製品分類	マイクロプロセッサ		発行番号	TN-SH7-479A		Rev.	第 1 版
題名	SH7751 電気的特性 tSTD に関する修正及びスペック追加		情報分類	① 仕様変更 ② ドキュメント訂正追加等 ③ 使用上の注意事項 ④ マスク変更 ⑤ ライン変更			
適用製品	SH7751/ SH7751R	対象ロット等	関連資料	SH7751 ハードウェアマニュアル ADJ-602-215A(H) 第 2 版		有効期限	
		全ロット				永年

SH7751 の電気的特性 STATUS 端子の出力遅延時間(tSTD)に関して、下記表 23.24 及び 23.25 制御信号タイミング及び、図 23.12 スタンバイモード時のピンドライバタイミングについて修正および追加をご連絡申し上げます。

図 23.12 スタンバイモード時のピンドライバタイミング

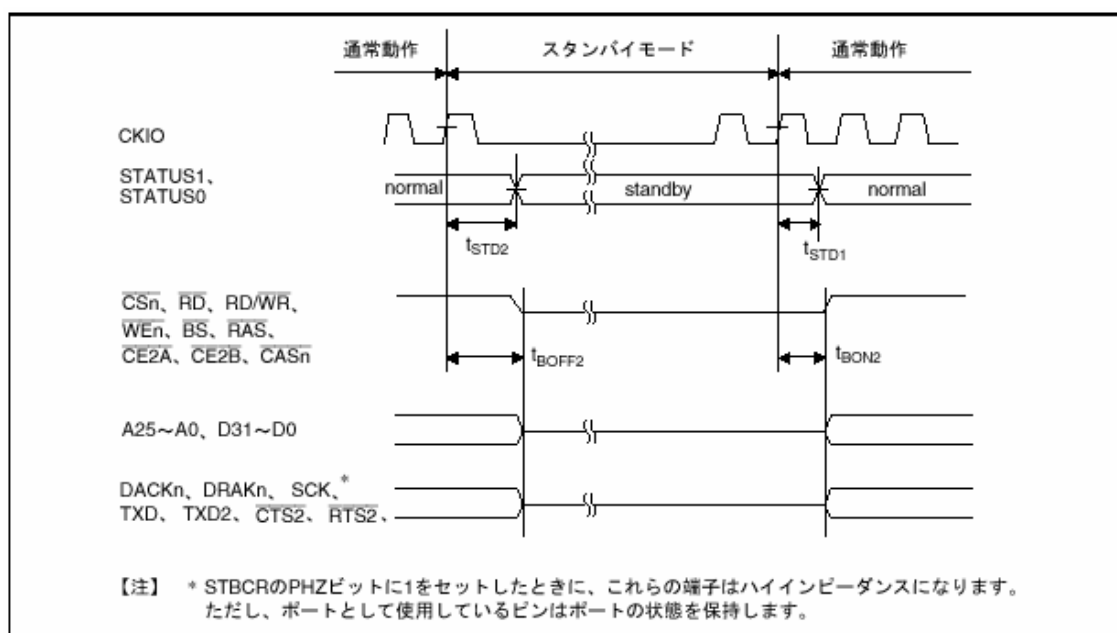
(1)変更前

図23.12(1) リセットまたはスリープモード時のピンドライブタイミング

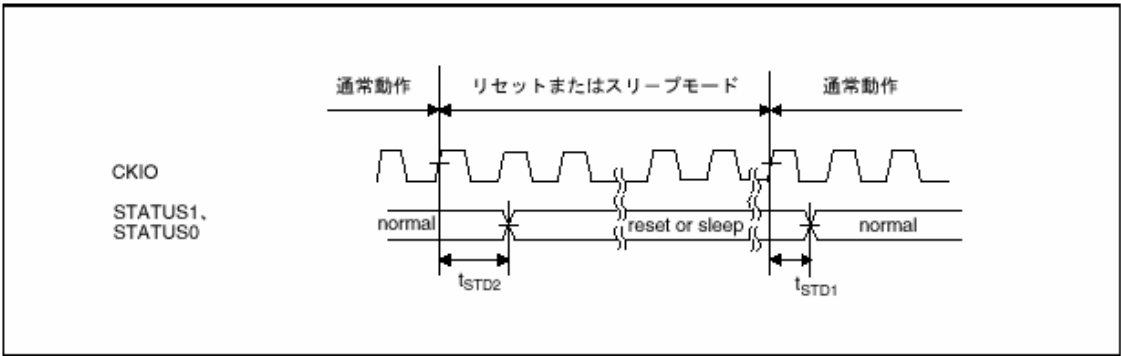
(2)変更後

項目	記号	Min.	Max.	単位	参照図
スタンバイモードへのバストライステート遅延時間	tBOFF2	-	2	t _{eye}	23.12(2)
バスバッファオンタイム	tBON1	-	12	ns	23.11
スタンバイからのバスバッファオンタイム	tBON2	-	2	t _{eye}	23.12(2)
STATUS0、STATUS1 遅延時間	tSTD1	-	6	ns	23.12(1)
	tSTD2	-	2	t _{eye}	23.12(1)(2)
	tSTD3	-	2	t _{eye}	23.12(2)
